MINOLTA FREEDOM ZOOM 160 PANORAMA DATE

PARTS MODIFICATION LIST

主管部署 Divison	カメラサービス部 Camera Service Div.
施行年月日 Valid from	June 6, 2002

Parts List P. 2

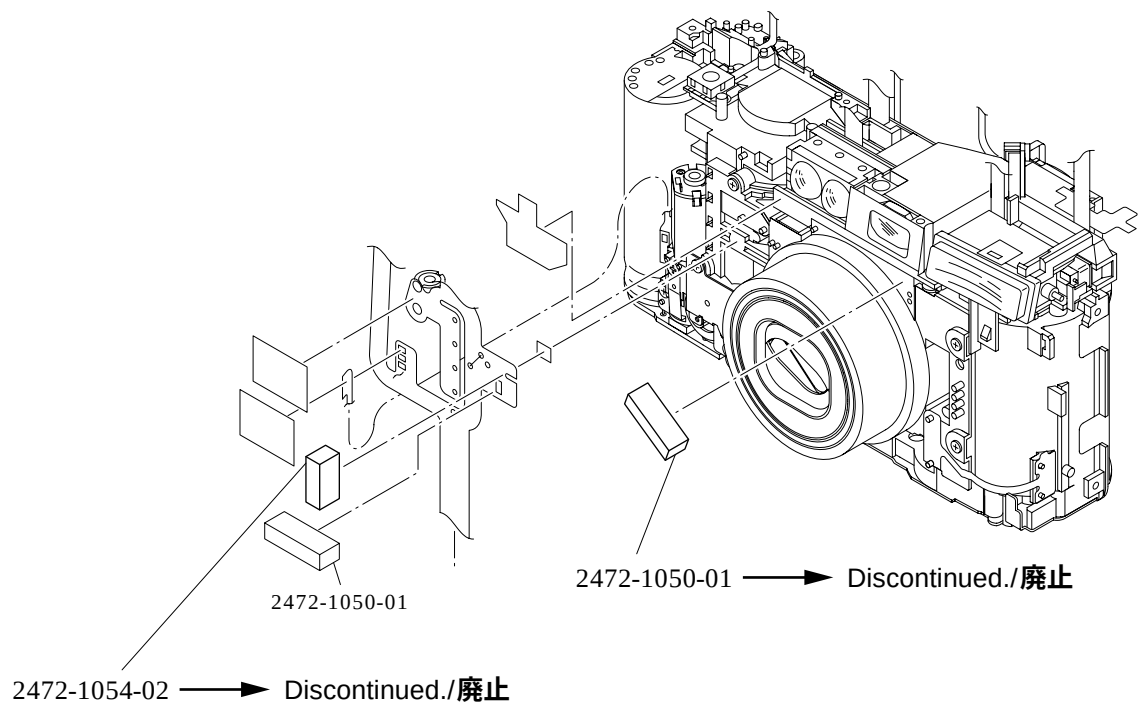
変更理由 REASON	コストダウン			共通機種 COMMON MODEL	2472 Series		
	Cost reduction.				2473 Series		
Previous	2472-1050-01 (2)	→	--	--	←	2472-1050-01	New
Previous	2472-1054-02	→	--	--	←	Discontinued./廃止	New

Be sure to install 2472-1050-01(2) and 2472-1054-02 onto the product equipped with 2472-0210-**01** and 2472-2232-**01**(3).

It is not necessary to install 2472-1050-01 and 2472-1054-02 onto the product equipped with 2472-0210-**02** and 2472-2232-**02**(3).

However, there are also products with 2472-1050-01(2) and 2472-1054-02 installed onto 0210-**02**. In that case, it is not necessary to detach 2472-1050-01 and 2472-1054-02.

Parts List P. 5

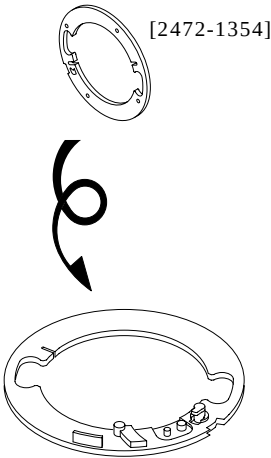
変更理由 REASON	バリア作動改善			共通機種 COMMON MODEL	2472 Series 2473 Series	
	To improve barrier operation.					
Previous	[2472-1354-01]	→ ○	× ←	[2472-1354-05]	New

Although 2472-0210 and (2472-0227) include [2472-1354], their supplementary codes are not updated.

Parts List P. 2

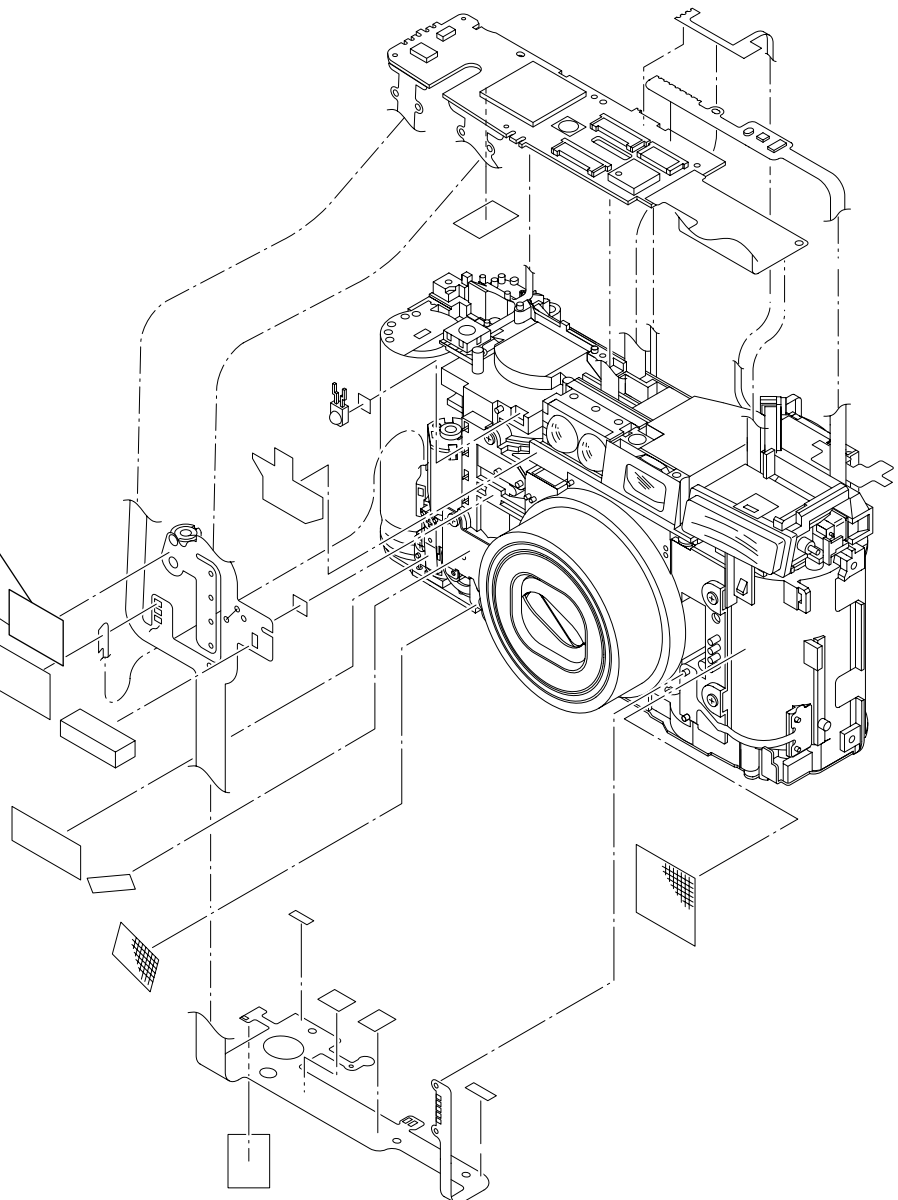
変更理由 REASON	コストダウン			共通機種 COMMON MODEL	2472 Series		
	Cost reduction.				2473 Series		
Previous	9384-2290-50 (2)	→	--	--	←	9384-2290-50	New

Discontinued./廃止

9384-2290-50
(20x12mm)(2)

Parts List P. 1(2472), 2(2473) 2472-715,716, 2473-36,37

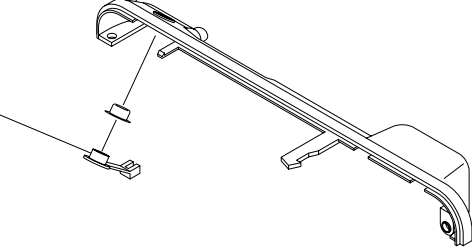
変更理由 REASON	生産都合 For efficient production.	共通機種 COMMON MODEL	2472 Series 2473 Series
Previous	2472-0120-01 → -- -- ←	-----	New
Previous	2472-0121-01 → -- -- ←	-----	New
Previous	2473-0120-01 → -- -- ←	-----	New
Previous	2473-0121-01 → -- -- ←	-----	New
2472-0120-01(-286,-485,-685) 2472-0121-01(-186,-385) 2473-0120-01(-286,-485,-685) 2473-0121-01(-186,-385) (2472-1411-01)(for Type-A) (2472-1413-01)(for Type-B) Added./新設 POWER BUTTON メインSWボタン 			
2472-0120-01(-286,-485,-685) / 2472-0121-01(-186,-385) 2473-0120-01(-286,-485,-685) / 2473-0121-01(-186,-385)			
Type-A	→ ×	× ←	Type-B
Cabinet number is; キャビネット番号が ; ① or ② 			Cabinet number is; キャビネット番号が ; ③ or ④ 
(2472-1411-01)	→ ×	× ←	(2472-1413-01)
Usable by the combination with Type-A. Type-A との組合せで使用 Cabinet number is; キャビネット番号が ; ①, ②, ③ or ④ 			Usable by the combination with Type-B. Type-B との組合せで使用 Cabinet number is; キャビネット番号が ; ⑤, ⑥, ⑦ or ⑧ 
セットでの互換性 /Interchangeability as a set	Previous	→ ○	○ ← New

Parts List P. 5

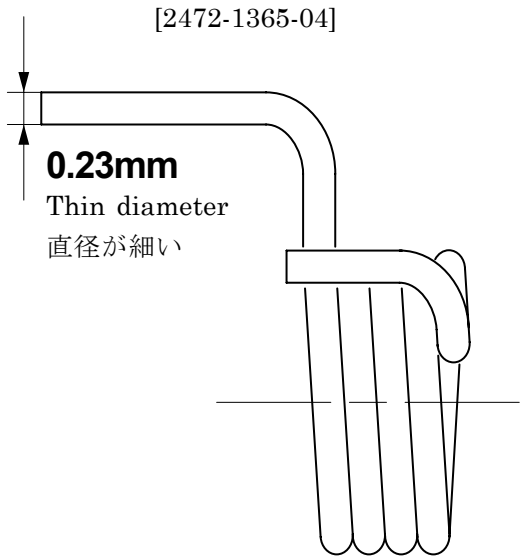
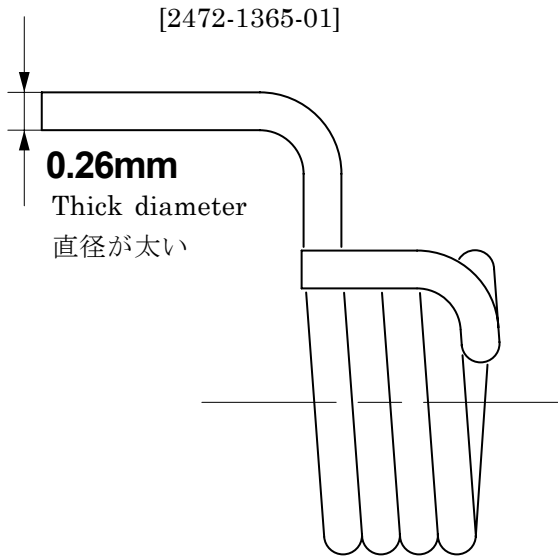
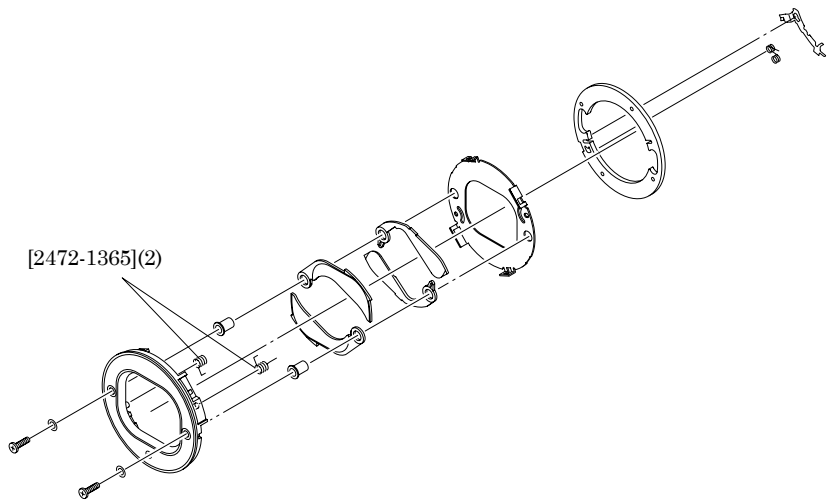
変更理由 REASON	バリア作動改善 To improve barrier operation.	共通機種 COMMON MODEL	2472 Series 2473 Series
Previous	[2472-1365-01](2)	→ ○ × ←	[2472-1365-04](2) New

Although 2472-0210 and (2472-0227) include [2472-1365], their supplementary codes are not updated.
